2026 年 4 月 1 日

## AL シリーズ DC アンプ AL1101、AL1201A 入力端子変更のお知らせ

株式会社エー・アンド・デイ

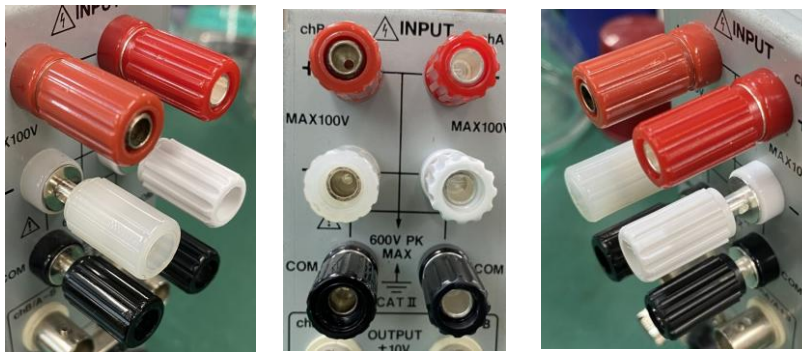
このたび、使用部品の生産終了に伴い、入力端子（ターミナル）を下記の通り変更いたします。

主に、新旧ターミナルの色味が変更になります。

中央、向かって左側が、従来の入力端子（旧ターミナル）で、右側が、変更後の入力端子（新ターミナル）です。

- ・耐電圧仕様をはじめ、電氣的機能、仕様上の性能に影響はありません。
- ・端子の形状は多少異なりますが、4mm バナナプラグの使用、および、M4 用 Y 形圧着端子の使用ともに、従来の接続線と同じものが使用可能です。お客様の装置仕様によっては、接続端子および圧着端子の変更が必要となる場合が発生するかもしれません。
- ・端子の色味は多少変わりますが、赤、白、黒のターミナル使用については、変更ありません。
